NZ.261.164.2024

Dotyczy: Przebudowa ul. Straszewskiego na odcinku od ul. Smoleńsk do ul. Piłsudskiego oraz ul. Piłsudskiego na odcinku od ul. Straszewskiego do peronu "Uniwersytet Jagielloński" wraz z przebudową torowiska tramwajowego, sieci trakcyjnej, oświetlenia i odwodnienia ulicznego oraz przebudową kolidującej infrastruktury technicznej. Znak sprawy: 5/XII/2024

Zamawiający zgodnie z art. 135 ust 6 ustawy Prawa zamówień publicznych przekazuje treść pytań wraz z odpowiedziami:

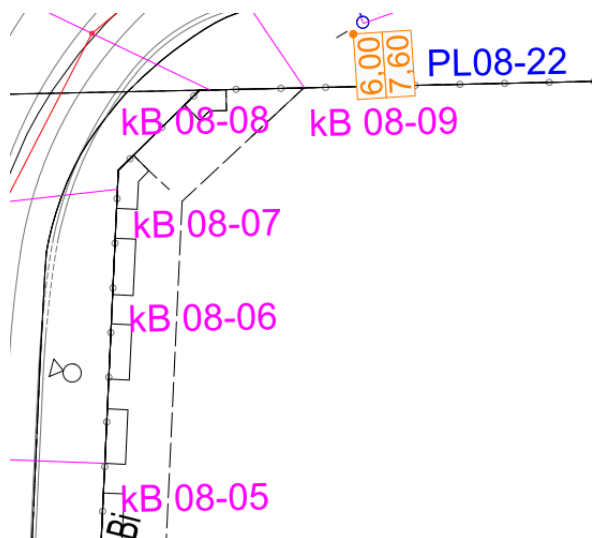
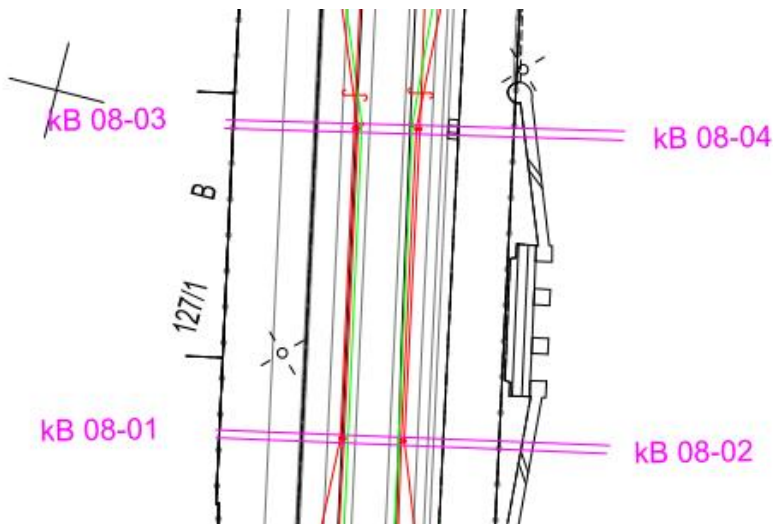
Czy zamawiający posiada zgody właścicieli nieruchomości na kotwienie sieci trakcyjnej do elewacji budynków? W ramach przedmiotowego zamówienia wskazano konieczność uzyskania takich zgód, natomiast w załączonej dokumentacji brak jest informacji w tym zakresie dla poniższych zamocowań. Z uwagi, że realizacja przedmiotowego postępowania zadania jest w konwencji „buduj” prosimy o wyjaśnienie tej kwestii przez zamawiającego na którym ciąży obowiązek przedstawienia kompletnej dokumentacji do prawidłowej realizacji robót budowlanych.

Uzyskanie zgody właścicieli nieruchomości na kotwienie sieci trakcyjnej do budynków jest po stronie Zamawiającego.

W związku z powyższym prosimy o modyfikację rys. 8.2

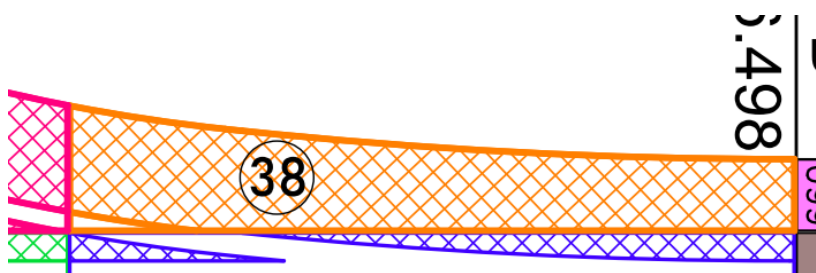
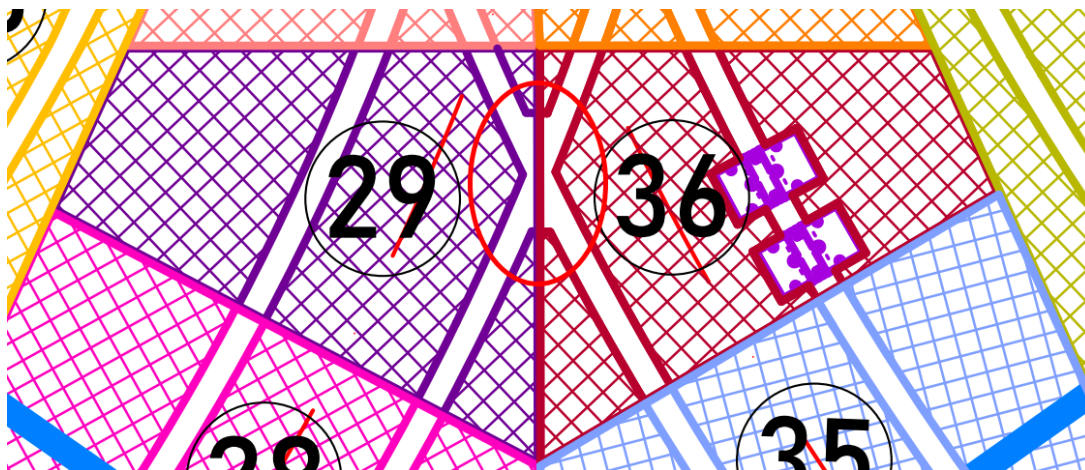
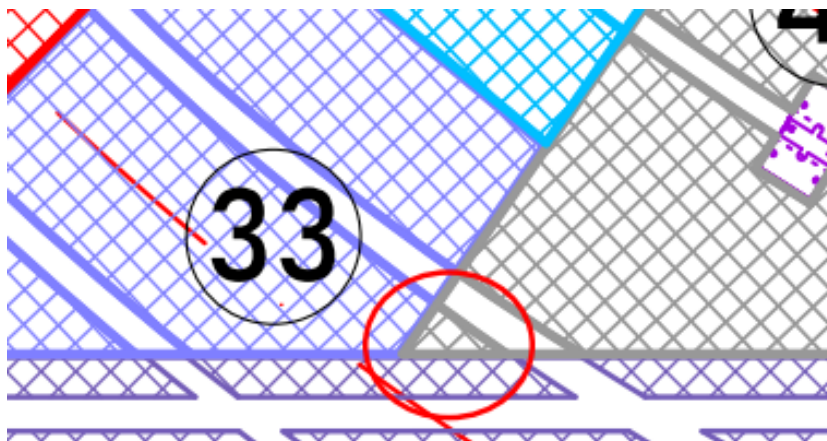
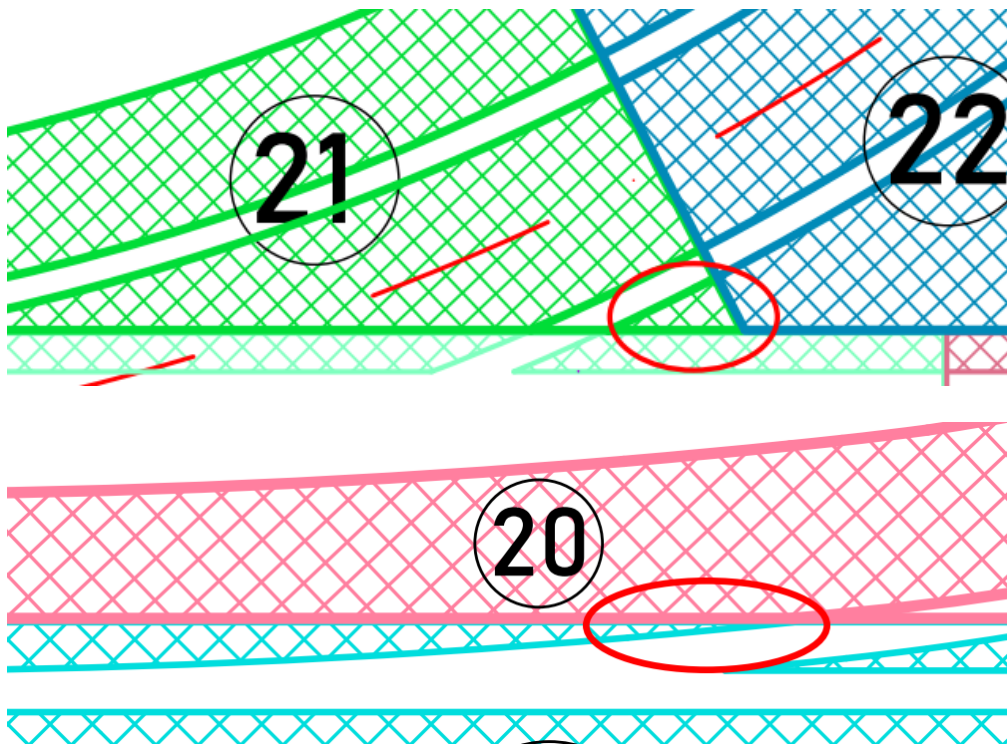
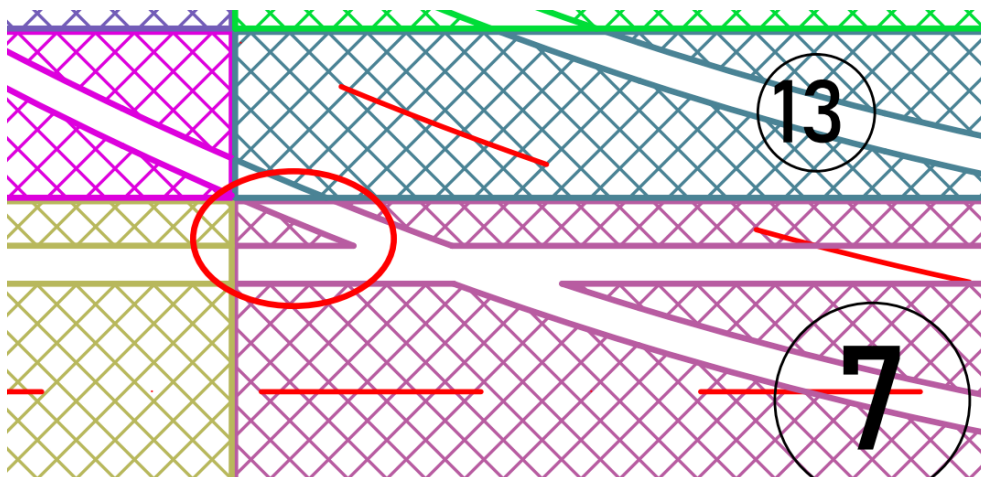
Z uwagi na zaproponowanie w projekcie wykonawczym rozmieszczenie płyt wg rysunku nr 8.2 i w związku z udzieloną odpowiedzią na pytanie nr 4 z dnia 05.03.2025 zwracamy uwagę na brak technologicznej możliwości wykonania wykazanych płyt na węźle rozjazdowym (w zakresie wymiarów, umiejscowienia kanałów szynowych itp.) oraz duże ryzyko szybkiej degradacji nawierzchni podczas jej użytkowania. Poniżej przedstawiamy zagrożenia wynikające z powyższego.

- a) Mały wymiar płyt (płyty małogabarytowe) i ich umiejscowienie w planie układki uniemożliwiają rektyfikację oraz wykonanie montażu płyt w technologii podlewki samorozlewnej.
Przykład: brak kanałów w poszczególnych płyt utrudnia ich rektyfikację do odpowiedniego poziomu oraz wykonanie podlewu

- b) Lokalizacja kanałów szynowych na łączeniu płyt wpłynie niekorzystnie na rozkład obciążeń od ruchu i degradację nawierzchni betonowej oraz stalowej.
Przykład:
Kanał szynowy pod krzyżownicą podzielony na dwie części pomiędzy płytami nr 29 i 30

- c) Z uwagi na zaproponowany podział płyt (duża ilość płyt/ gęsta siatka dylatacji) istnieje ryzyko wystąpienia spawów technologicznych wewnątrz rozjazdów na łączeniach płyt co w naszej ocenie niekorzystnie wpłynie na eksploatację i szybsze zużycie nawierzchni. W przypadku lokalizacji spawu bezpośrednio nad łączeniem płyt istnieje ryzyko pęknięcia spawu w wyniku powstających naprężeń wewnętrznych.
- d) Tak duża siatka dylatacji zwiększa znacznie poziom emitowanego hałasu od ruchu drogowego.
- e) Lokalizacja kanałów szynowych względem krawędzi płyt w zaproponowanym rozmieszczeniu płyt wg rysunku nr 8.2 uniemożliwia prawidłowe wykonanie zbrojenia poszczególnych fragmentów płyt (m.in. wymagana minimalna otulina oraz wymagana minimalna ilość zbrojenia)
Przykład:
A) Brak możliwości technicznych wykonania prawidłowego zbrojenia (np. Płyta nr 40, 21)

B) Lokalizacja kanału szynowego na styku 3 płyt powoduje:

- wystąpienie zbyt małego fragmentu powierzchni górnej płyt nr 7, co uniemożliwia prawidłowe zazbrojenie tego fragmentu,
- możliwość wystąpienia niekorzystnej pracy (oddziaływania) pomiędzy częścią stalową układu torowego (szyna) a częścią betonową (płyta prefabrykowana),
- wystąpienie kanału szynowego w płycie nr 13 bez ściany bocznej co zwiększa wartość momentu zginającego w narożu płyty (możliwość pojawienia się zarysowania podczas eksploatacji, a nawet pęknięcia w płycie)

Wykonawca robót winien opracować rysunki warsztatowe płyt prefabrykowanych i przedstawić skorygowaną układkę płyt do akceptacji Zamawiającego. Zmiany nie mogą powodować konieczności ponownego uzgodnienia z konserwatorem zabytków.

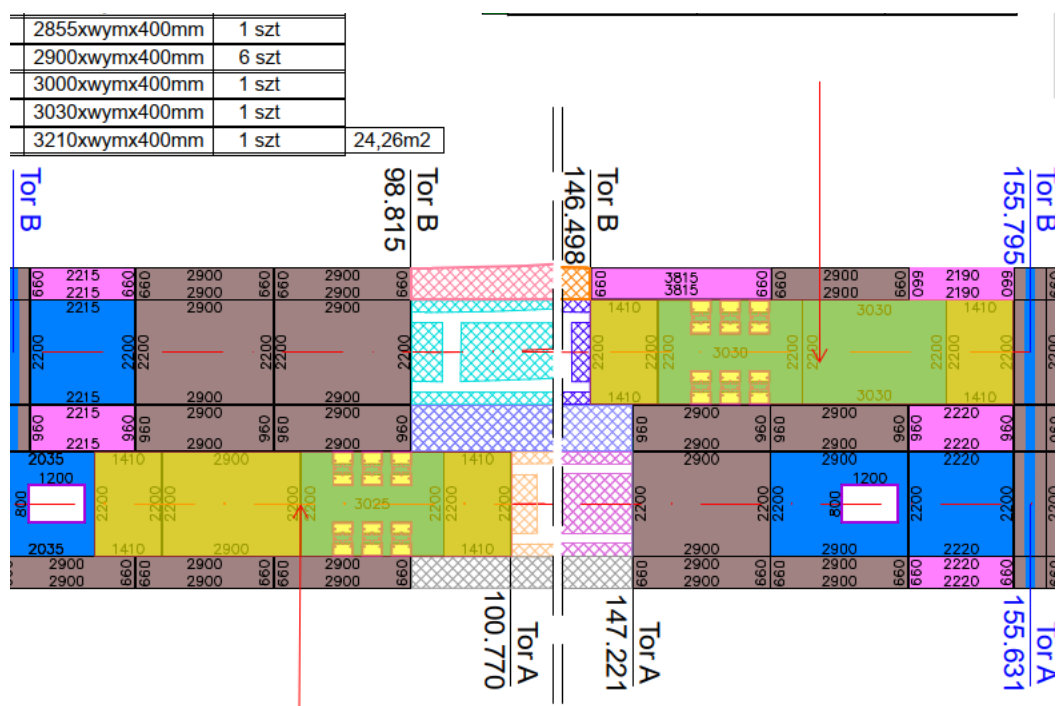
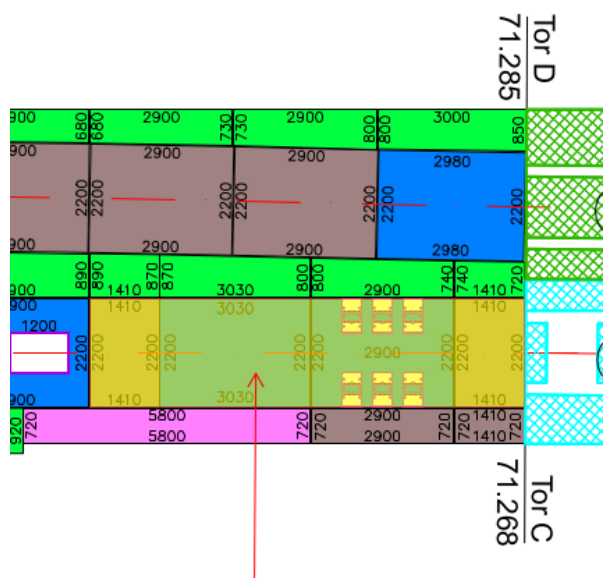
Wnosimy o potwierdzenie, że prefabrykowane płyty torowe i międzytorowe ze zbrojeniem kompozytowym mają być zastosowane na zakresie całego węzła rozjazdowego oraz w obszarze strefy ciszy jak na rysunkach poniżej:

W związku z powyższym wnosimy o zmianę w tym zakresie PW i STWiORB:

Co do zasady zbrojenie płyt z prętów kompozytowych należy wykonać w strefach cisy elektromagnetycznej czyli na długości obwodów torowych z odpowiednim zapasem (min. 1m w każdym kierunku). Stąd wytypowanie konkretnych płyt przewidzianych do zbrojenia prętami kompozytowymi winno nastąpić po wybraniu dostawcy zwrotnic, systemu SiOZ

oraz przede wszystkim po opracowaniu docelowej układki płyt prefabrykowanych zgodnej z technologią dostawcy. Poza strefą ciszy płyty winny posiadać zbrojenie klasyczne z prętów stalowych.

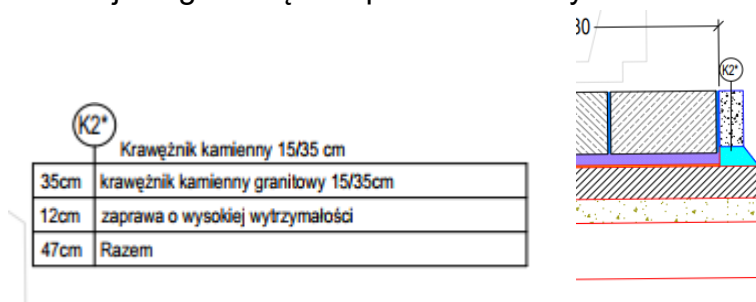
Poz. 54 przedmiaru robót KRAWĘŻNIK KAMIENNY 15/35cm - K2 Krawężnik kamienny granitowy 15/35cm na 12cm zaprawie o wysokiej wytrzymałości.

Prosimy o wyjaśnienie czy ta pozycja odnosi się do krawężnika K6 pokazanego na rysunku nr 6.0 A branży torowo drogowej? Opcjonalnie prosimy o zamieszczenie szczegółu tego krawężnika.

Ta pozycja odnosi się do krawężnika kamiennego 15/35cm jako obramowanie torowiska tramwajowego w węźle - pokazane na rysunku nr. 5.0 „Przekroje konstrukcyjne torowe”

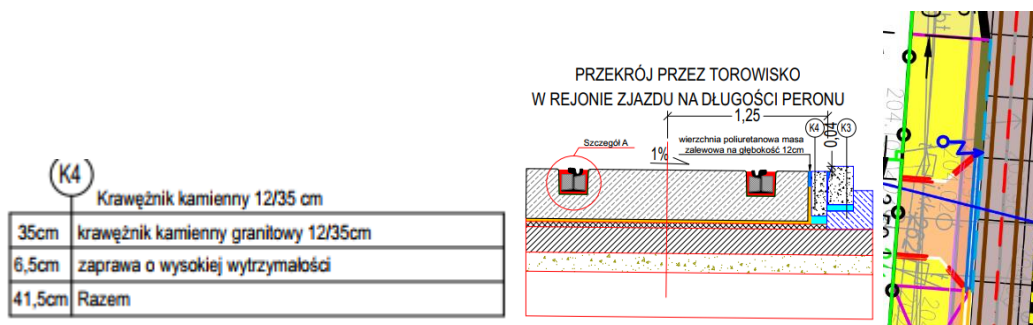
Poz. 56 przedmiaru robót KRAWĘŻNIK KAMIENNY 12/35cm - K4 - Krawężnik kamienny granitowy 12/35cm na 6,5cm zaprawie o wysokiej wytrzymałości

Prosimy o zamieszczenie szczegółu tego krawężnika, ponieważ na rysunku 6.0 branży drogowo torowej pod tym oznaczaniem przedstawiony jest krawężnik polimerobetonowy.

Ta pozycja odnosi się do krawężnika kamiennego 12/35cm jako obramowanie w rejonie zjazdu na długości peronu - pokazane na rysunku nr. 5.0 „Przekroje konstrukcyjne torowe”

Jeśli chodzi o krawężnik polimerobetonowy to jest w pozycji 88.
